Progetto di potenziamento dell'impianto eolico di Andretta -Bisaccia (AV). Smantellamento 47 aerogeneratori esistenti e realizzazione di 14 nuovi aereogeneratori, per una potenza complessiva di 63 MW.

Codice procedura: 4828; Proponente: ERG Wind 4 S.r.l.

OSSERVAZIONI

Risposta alle controdeduzioni di una proposta repowering sui parchi WinBis e CerBis

Figura 2 – Estratto dallo schema di collegamento del proponente

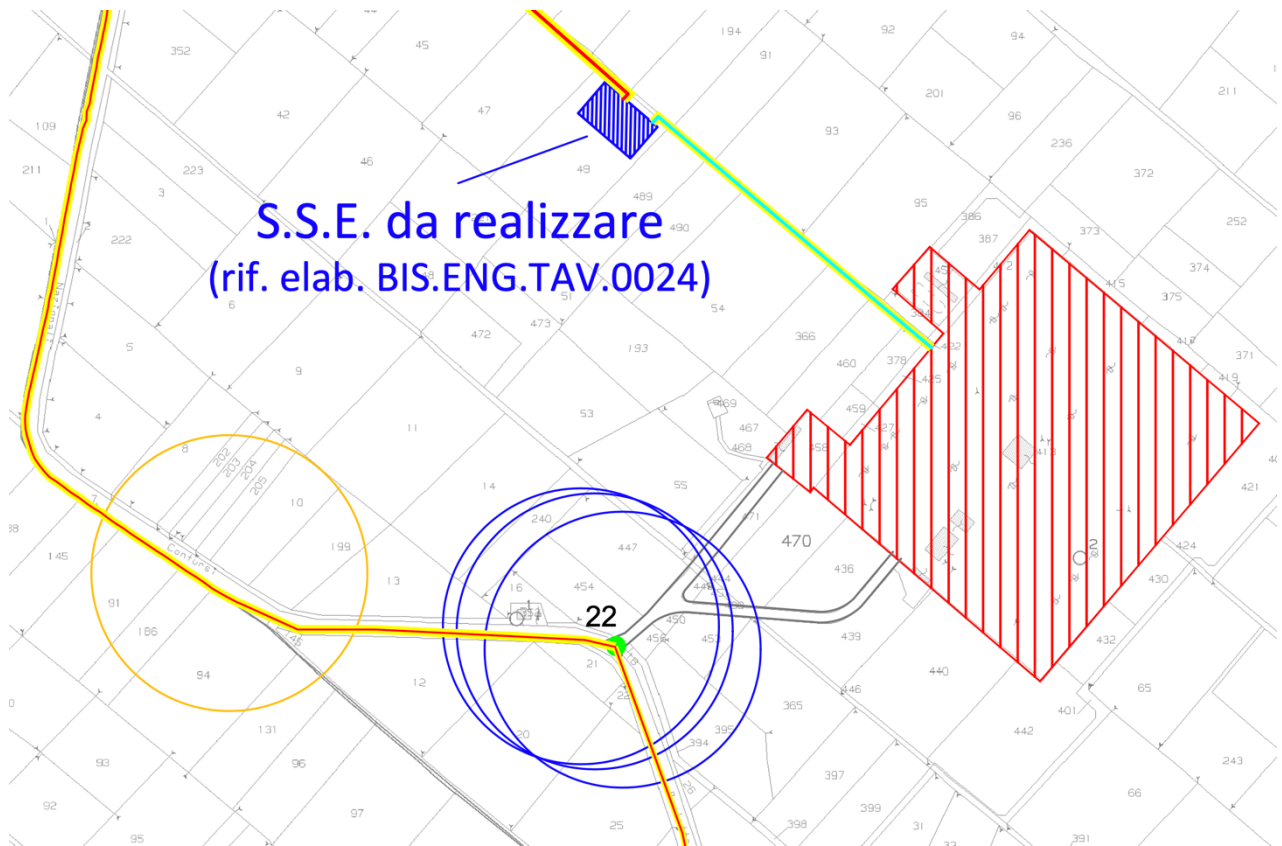
Il proponente indica una nuova posizione della sua stazione di collegamento. Rispetto a ciò si ribadisce che per valutare l’impatto è necessario che il proponente indichi:

- I disegni di dettaglio del percorso
- Se la connessione è aerea o in cavo

Rispetto al percorso del cavo o della linea aerea dalla nuova area proposta alla sbarra della stazione Terna si rileva che lo schema proposto, estratto nella figura seguente, non appare definitivamente chiaro in quanto l’allaccio dovrebbe essere al lato sud-ovest della sottostazione, mentre lo schema mostra l’entrata sul lato Nord-Ovest.

Figura 4 – Incroci cavidotti

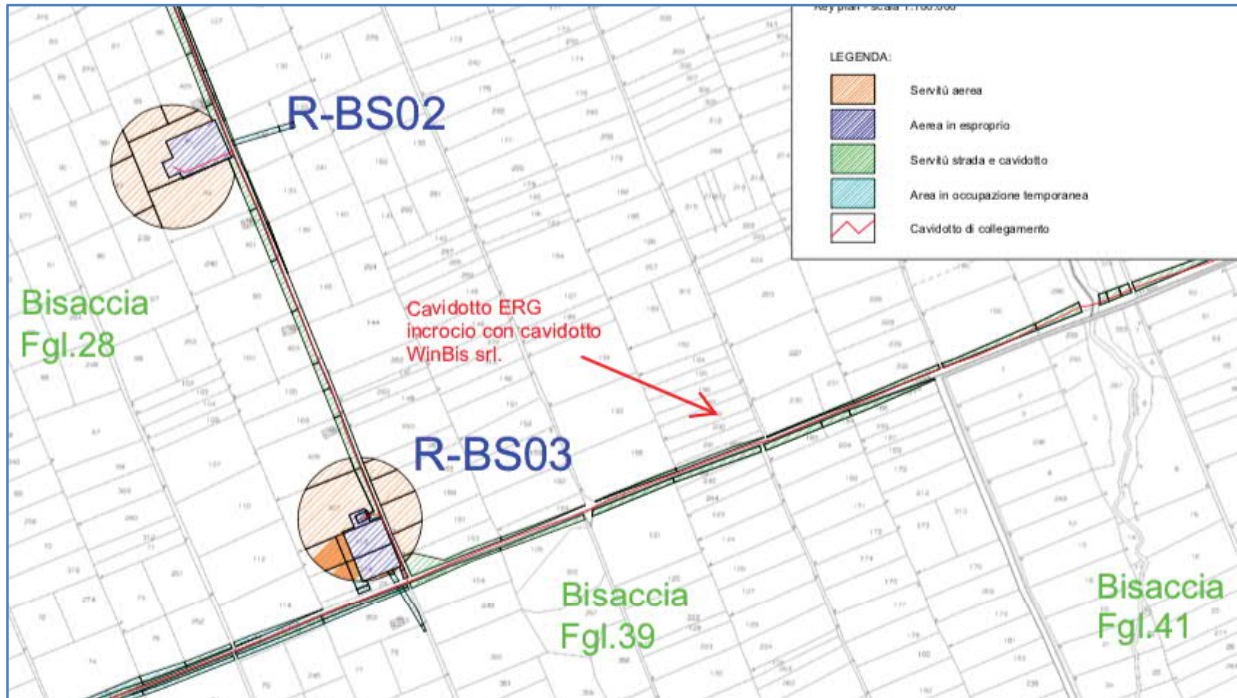
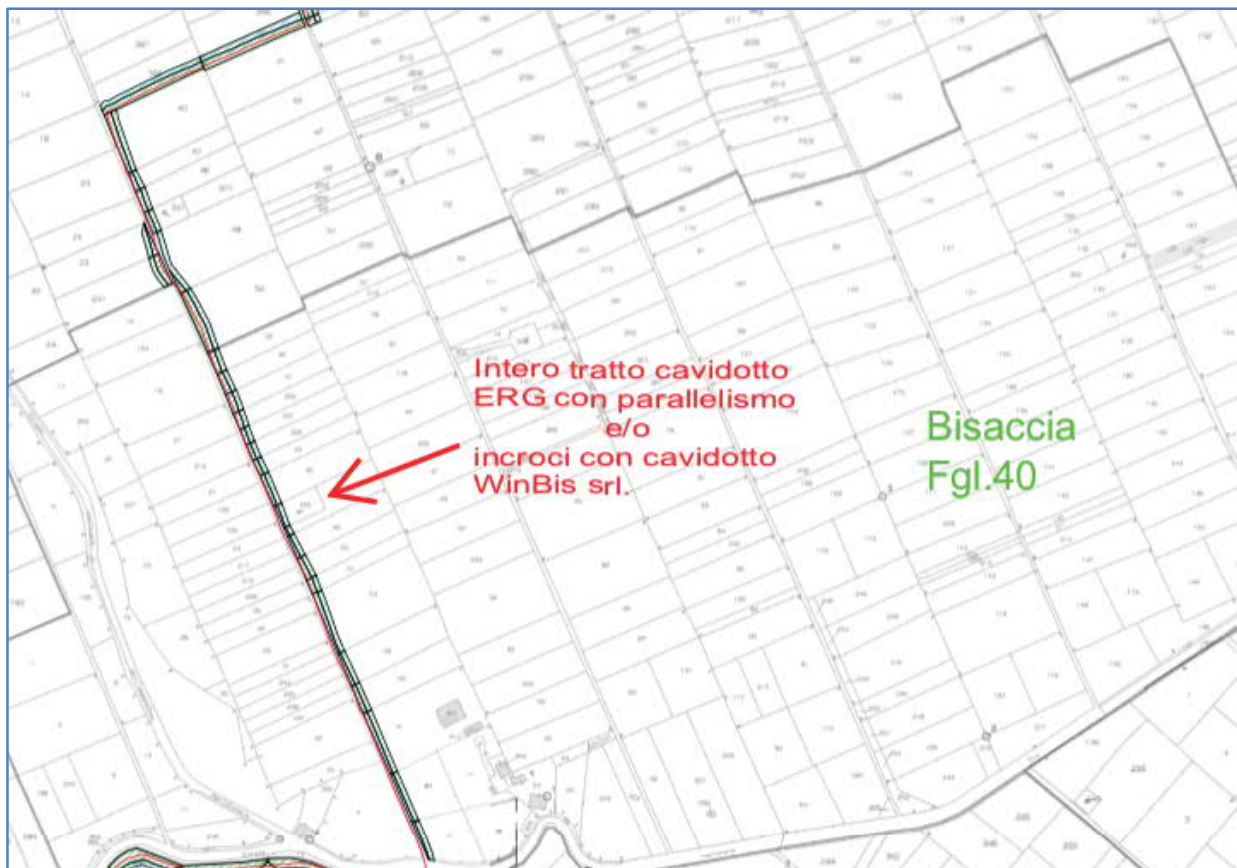
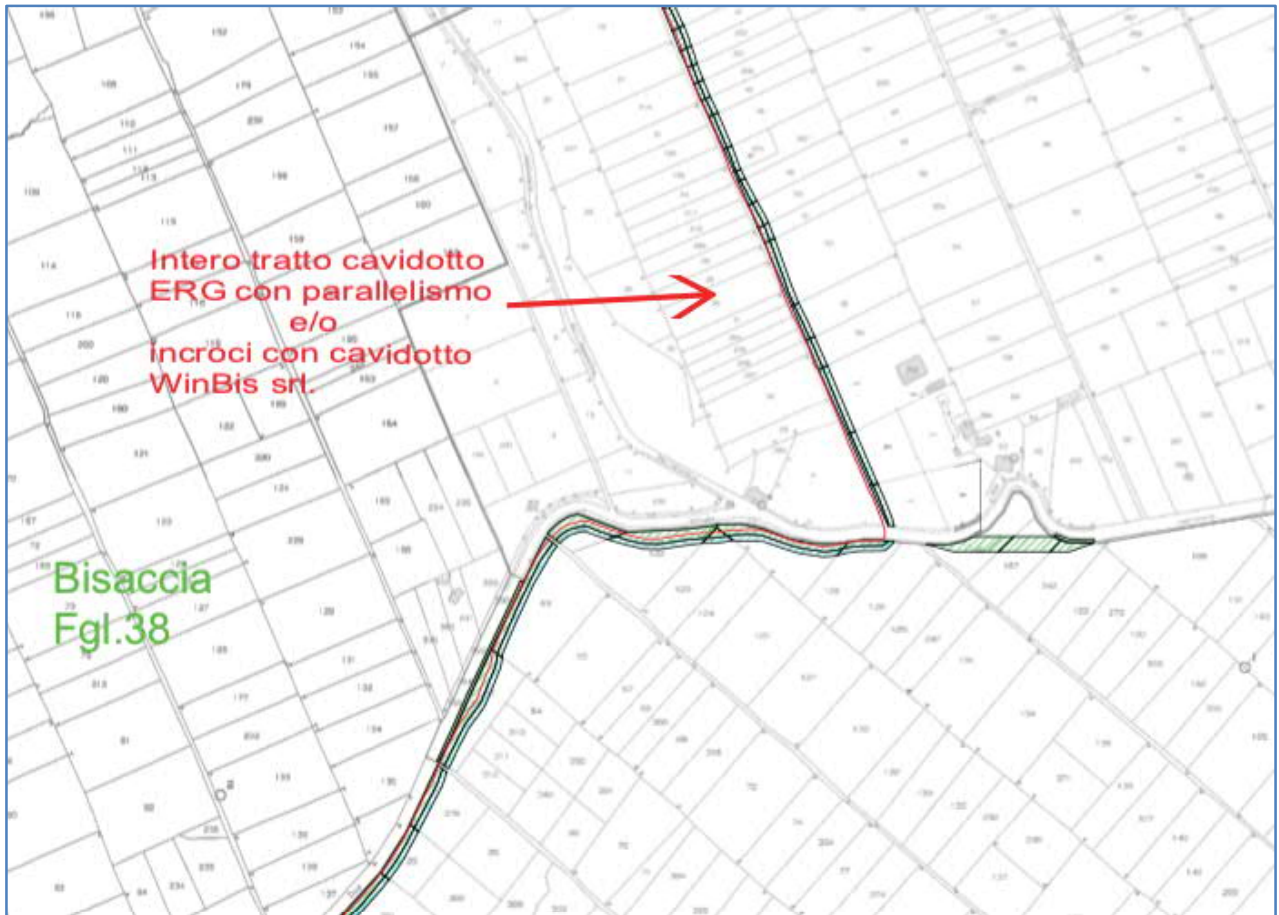
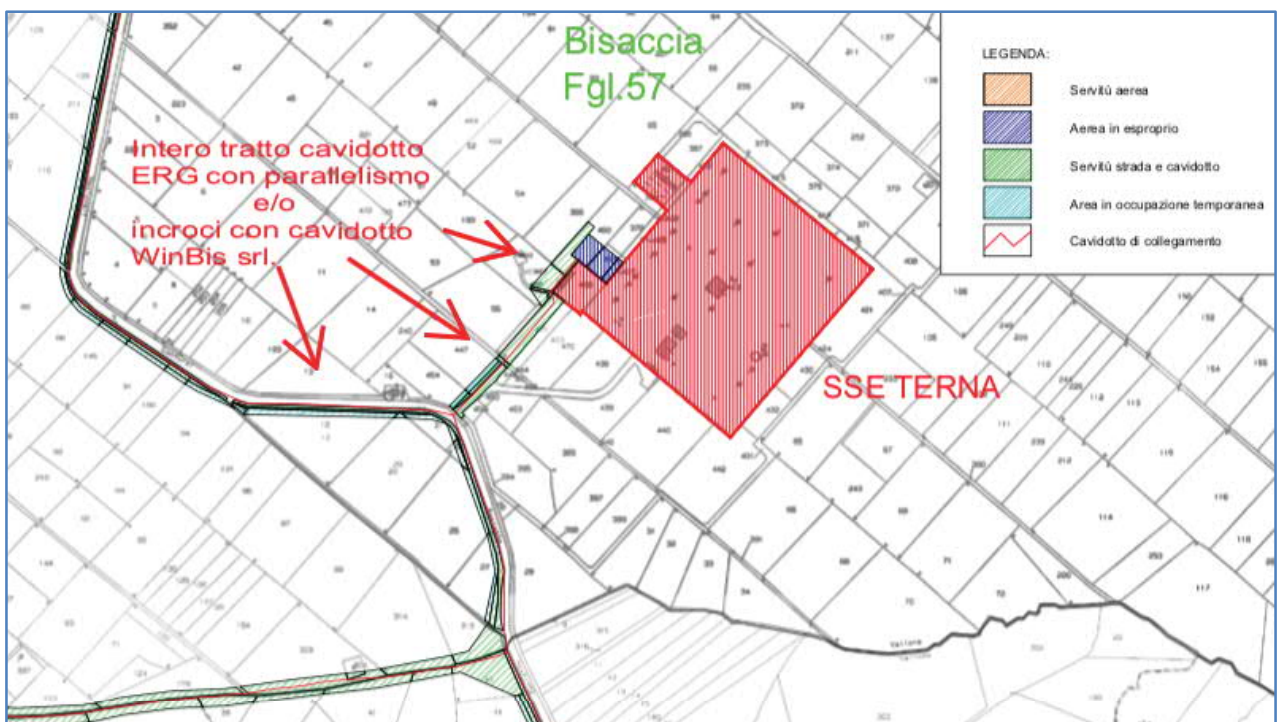
3. Il problema delle intersezioni tra i cavidotti nel quale si accentuano i problemi elencato sopra in quanto per mantenere la distanza il proponente dovrebbe far passare il cavo a debita distanza

verticalmente, con comunque necessità di interrompere la tensione elettrica e la produzione dei parchi Winbis-CERBIS.

Figura 8 – Da questa immagine si vede come il posizionamento dei rilevatori di misura del rumore di fondo (rombi) non appare ben correlato alla posizione dei ricettori ma piuttosto a misurare vicino alle macchine attuali che chiaramente elevano il rumore di fondo.

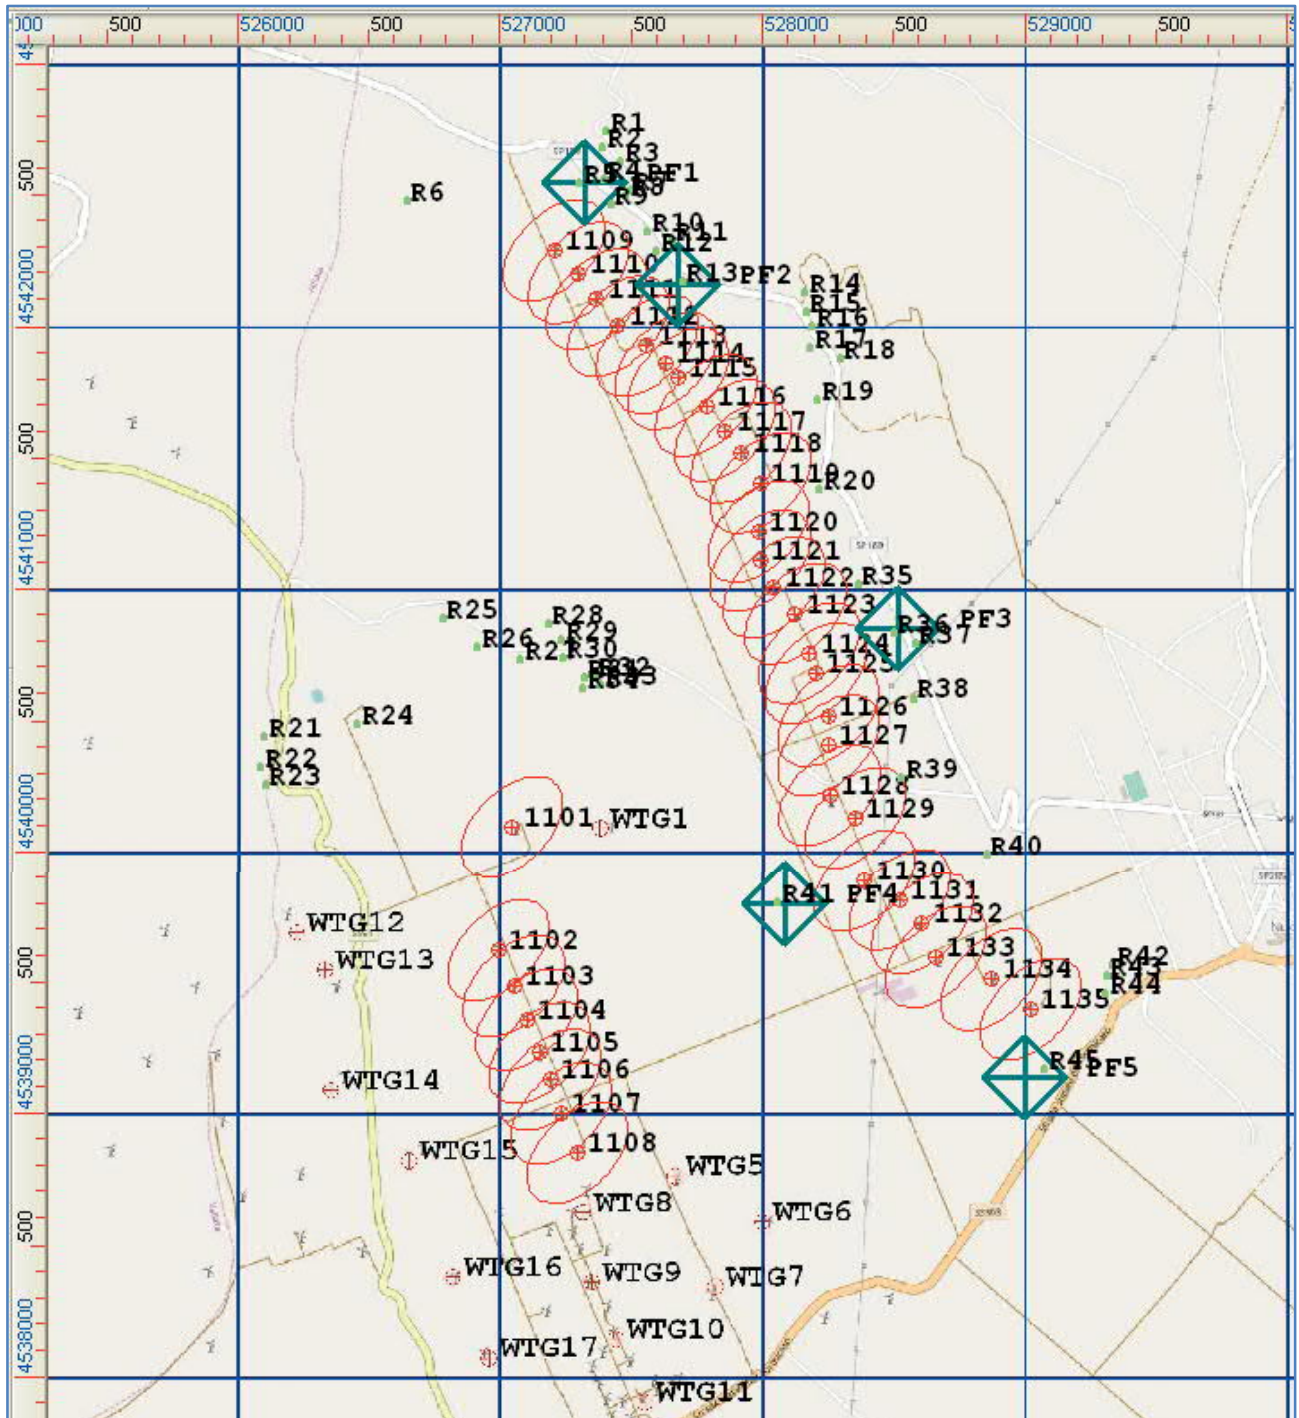
In particolare, tra altro, in difformità dalla norma UNI TS 11143:

1. sceglie delle posizioni non rappresentative [punto 4.2.2 della norma]
2. non misura un numero di campioni rappresentativi per le condizioni operative della turbina [punto 4.3 della norma]
3. non considera l'effetto della direzione, della stabilità dell'aria etc. che possono rendere il rumore notturno più percepibile [punto 4.3 della norma]

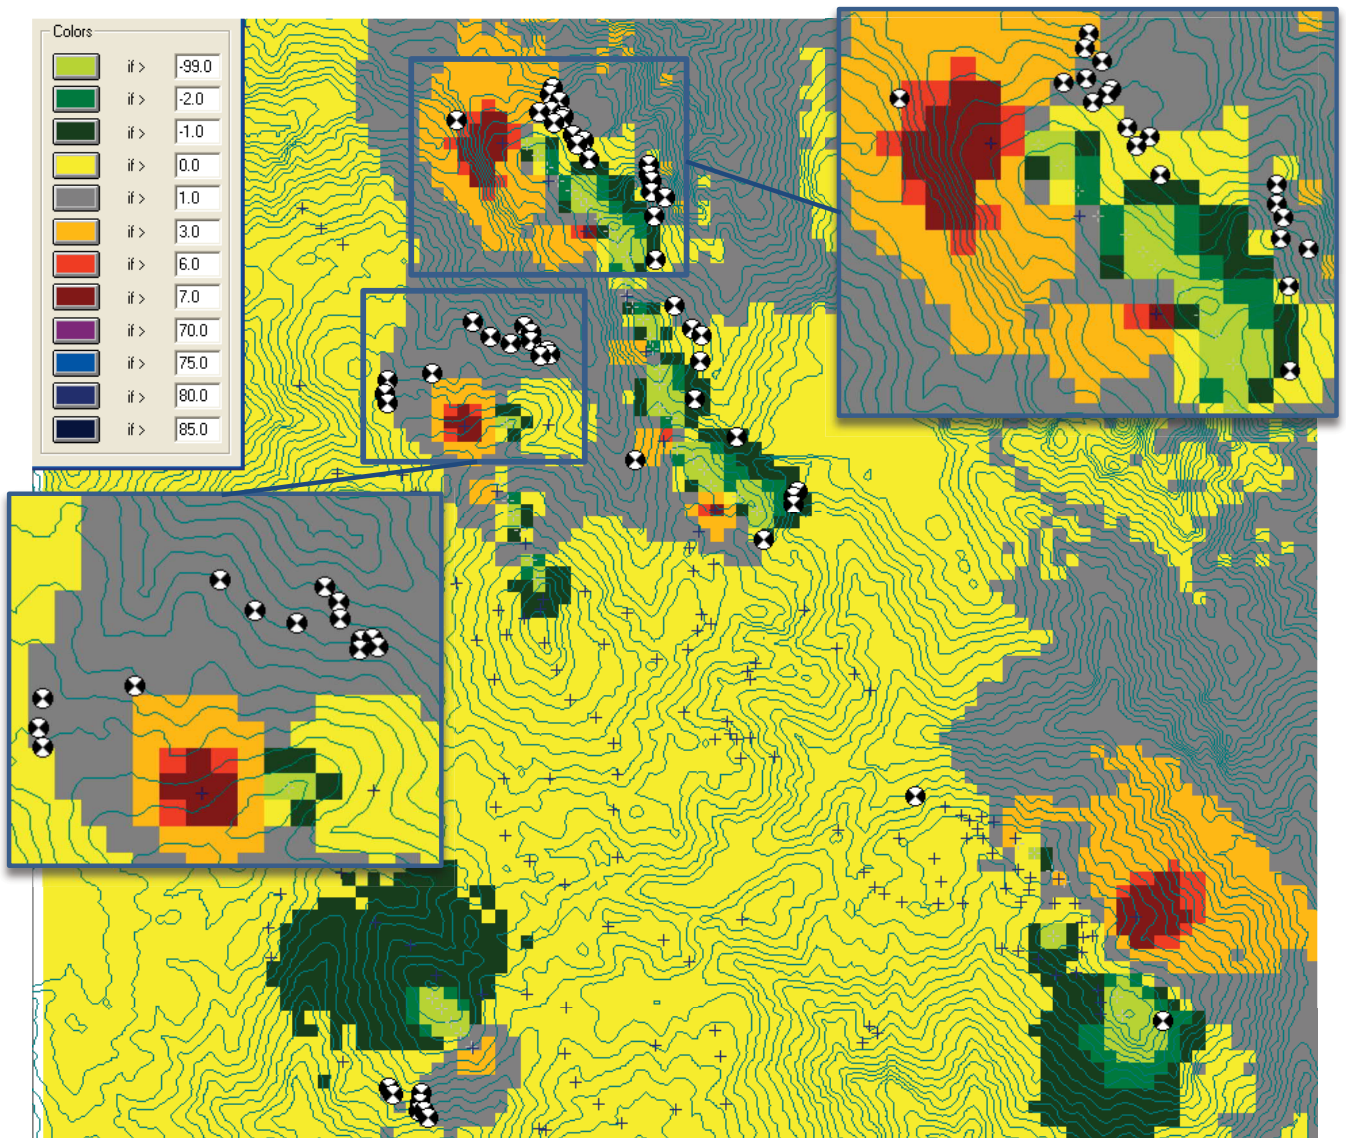
L’impatto in alcune zone del parco è peggiorativo perché le 14 macchine non sono nelle stesse posizioni delle vecchie 47. Inoltre le 14 turbine in progetto sono molto più grandi e distanziate e occupano spazi che prima non erano occupati. Come si vede anche dalla mappa presentata nella relazione tecnica, in alcune zone in cui non era presente il vecchio parco le nuove turbine determinerebbero un aumento di rumore.
